Asunto: Comunicación Resolución No. 1643 del 16 de junio de 2026

AUTORIDAD NACIONAL DE LICENCIAS AMBIENTALES

RESOLUCIÓN N° 001643 (16 JUN. 2026)

“Por la cual se resuelve un recurso de reposición interpuesto en contra de la Resolución 939 del 27 de marzo de 2026 y se toman otras determinaciones”

Figura 3-71 infraestructura provisional de teleféricos

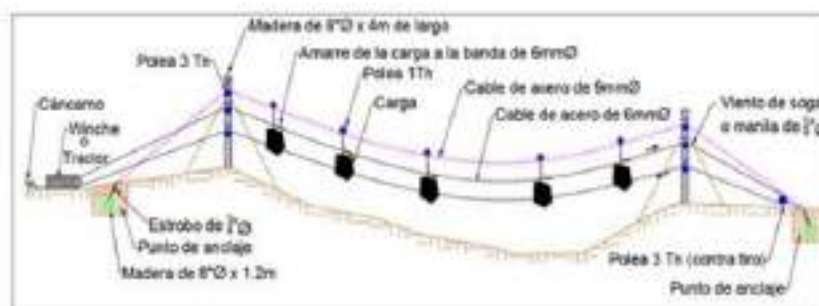
No obstante, el Equipo Evaluador Ambiental frente a los “teleféricos” concluyó que, al no encontrarse como una infraestructura del proyecto acorde con el alcance de la solicitud de modificación, no consideró ambientalmente viable realizar el ajuste solicitado.

De acuerdo con las consideraciones técnicas antes expuestas, esta Autoridad Nacional considera procedente reponer y en tal sentido modificar parcialmente el artículo décimo primero de la Resolución 939 del 27 de marzo de 2026, respecto de la FICHA: A-01-01-F05 – MANEJO, TRANSPORTE Y ALMACENAMIENTO DE MATERIALES DE CONSTRUCCIÓN Y SUSTANCIAS PELIGROSAS, en el sentido de que solamente se debe retirar de dicha ficha todo lo asociado con el teleférico.
